「東京電力福島第一原子力発電所事故の調査・分析に係る中間取りまとめ」に対する発電用原子炉設置者の見解等について（発電用原子炉設置者からの回答内容）

令和3年5月12日
原子力規制庁

各発電用原子炉設置者から提出された見解等

「東京電力福島第一原子力発電所事故の調査・分析に係る中間取りまとめ」
(2021年3月5日)に関する見解等について(回答)

図-2.3 耐圧強化ベント（概念図）

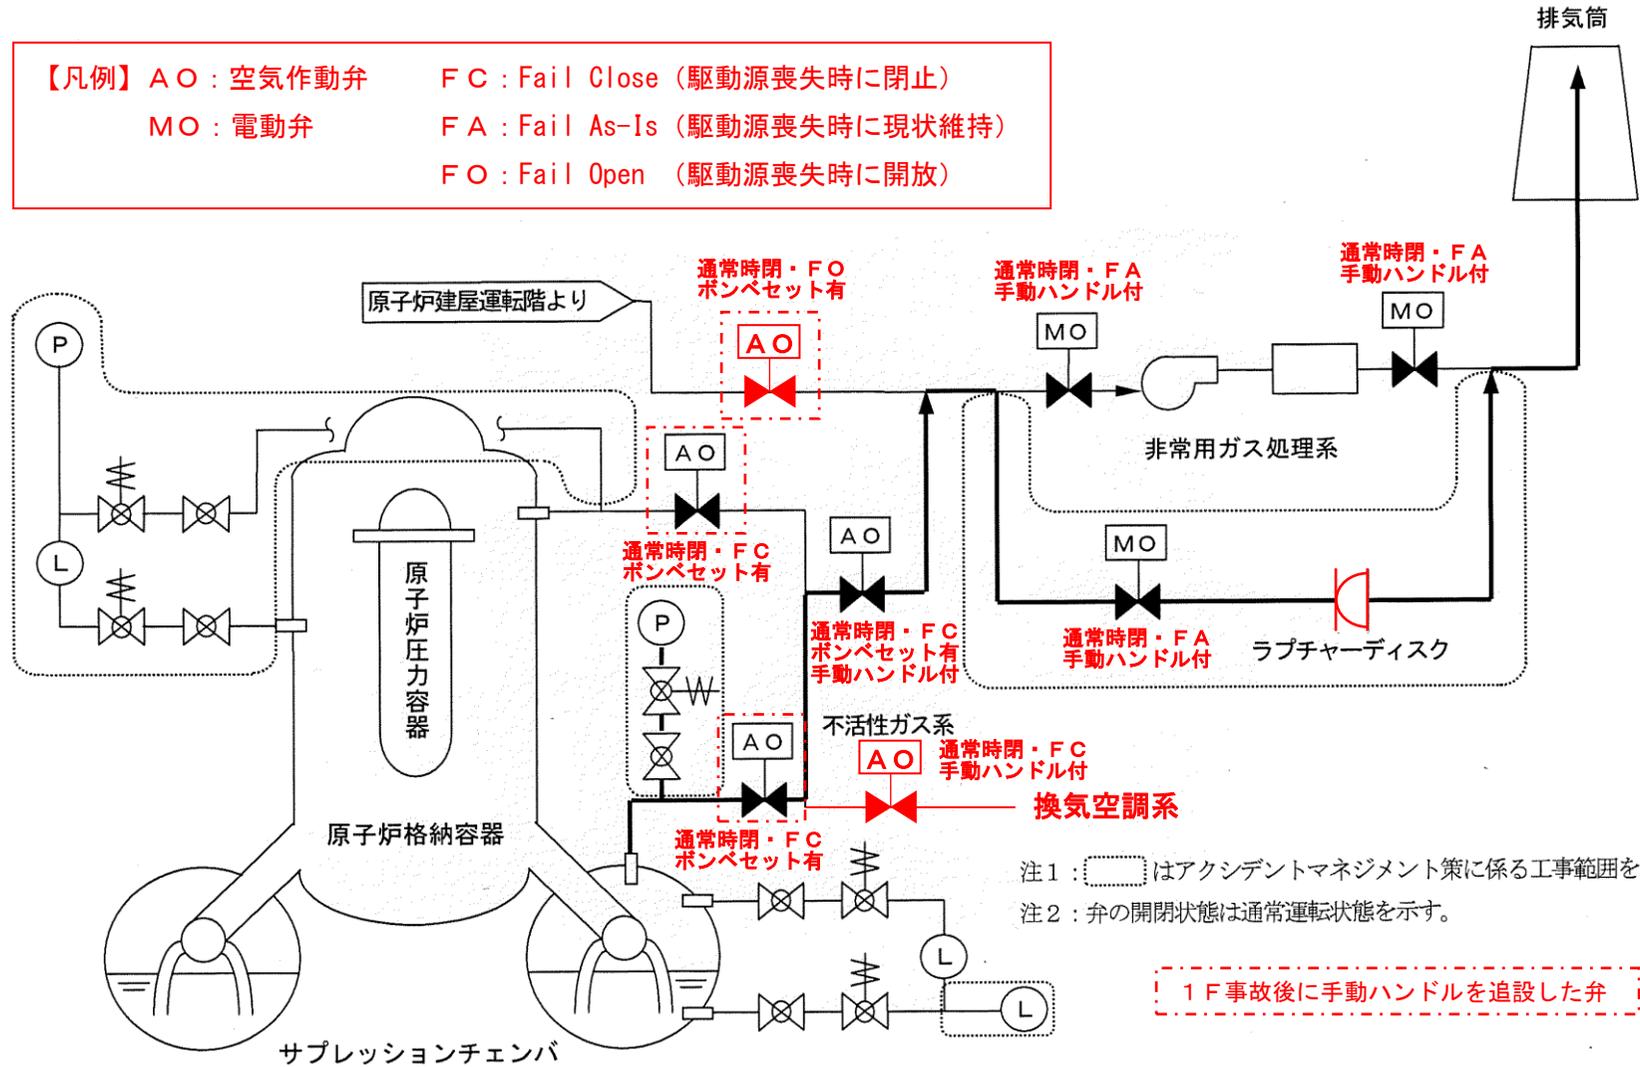
2. 原子炉冷却材圧力バウンダリの耐圧、隔離設計を阻害しないこと	-	-	-	-	-	-	(該当する設備変更を伴う AM 策はない)
3. 格納容器の隔離設計を阻害しないこと	-	-	-	-	○	-	耐圧強化ベントラインは非常用ガス処理系に接続するが、隔離弁及びラプチャーディスクを設け、原子炉格納容器内の気体が大気に流出するのを防止するためのバックアップとした。また、ラプチャーディスクの上流側と下流側を非常用ガス処理系のそれぞれ接続する個所と同一の設計とした。

赤字：AM整備当時の図面から追記・修正した箇所

図-5 耐圧強化ベント設備（設備）

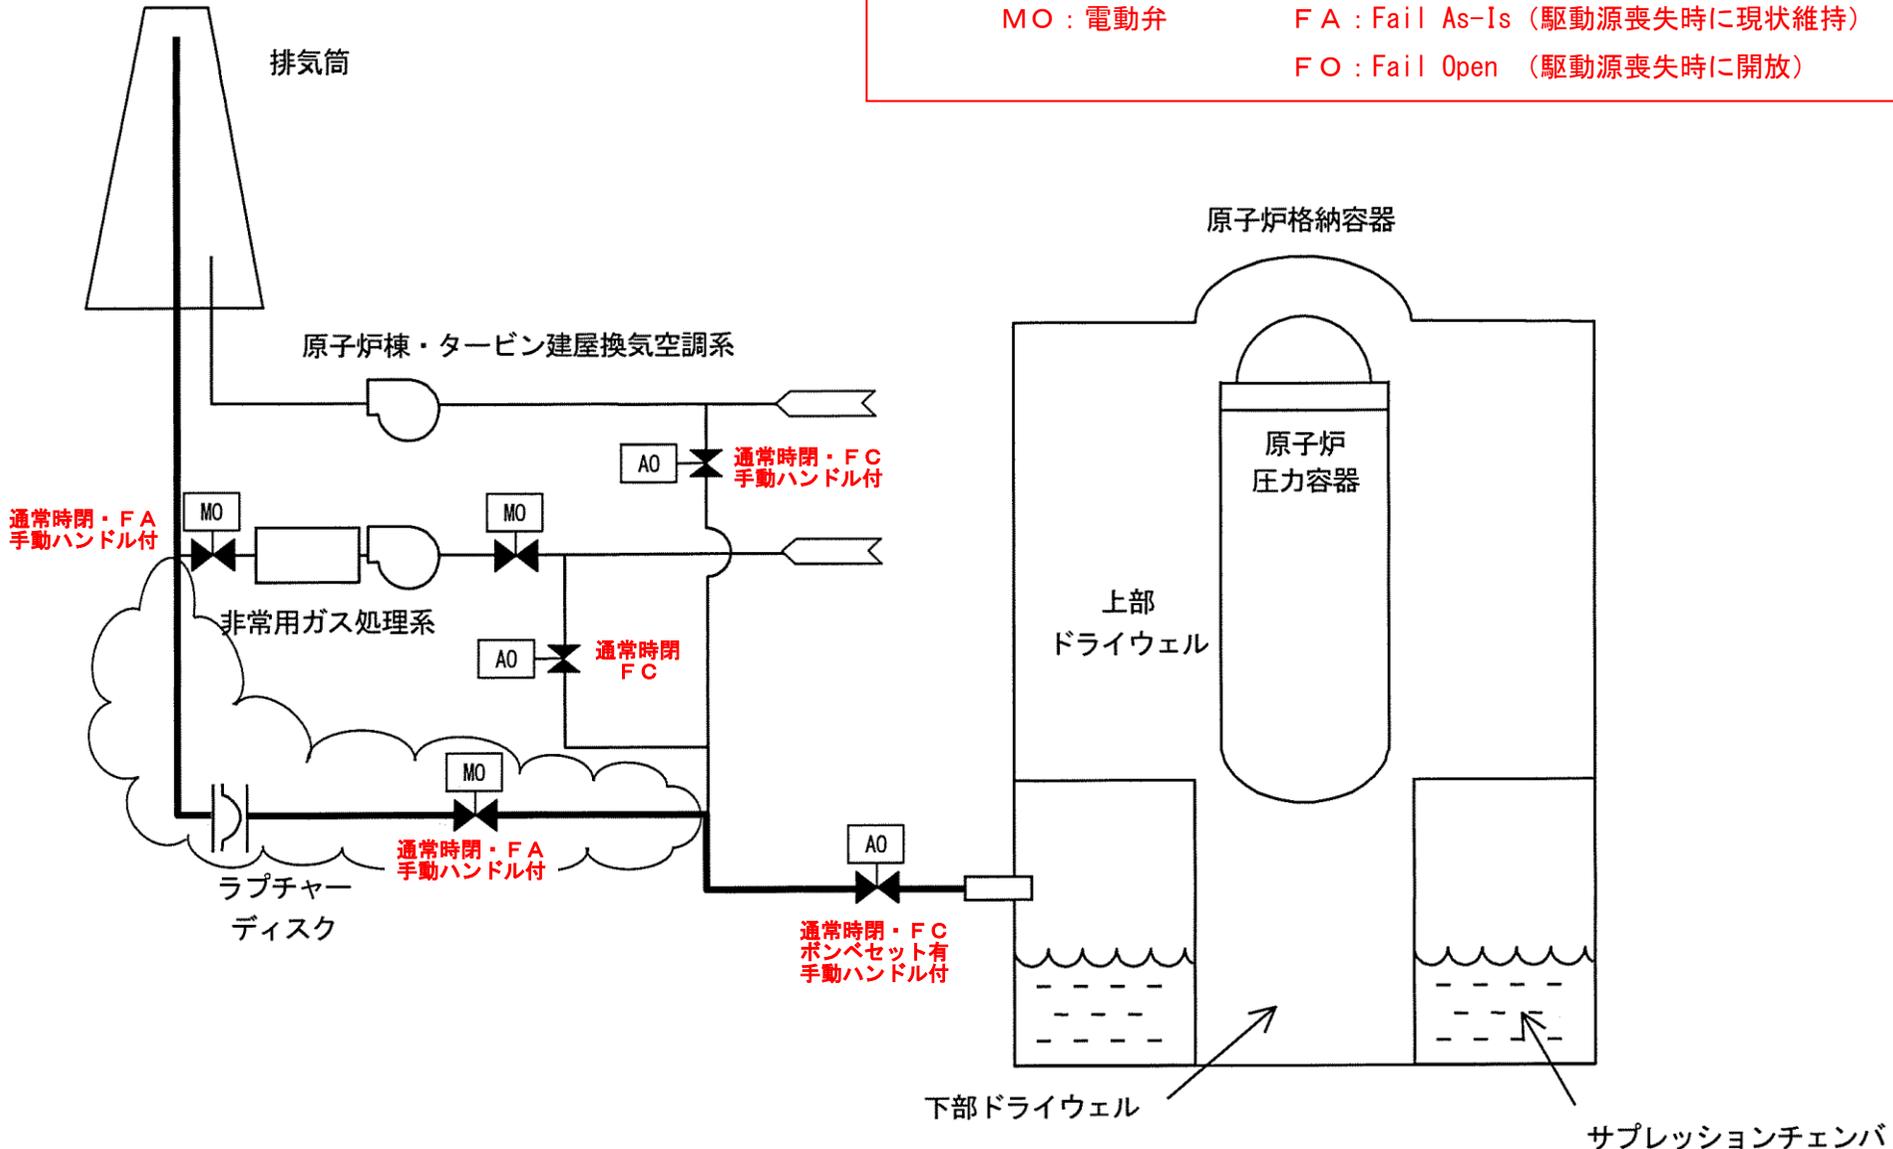
赤字：AM検討当時の図面から追記した箇所
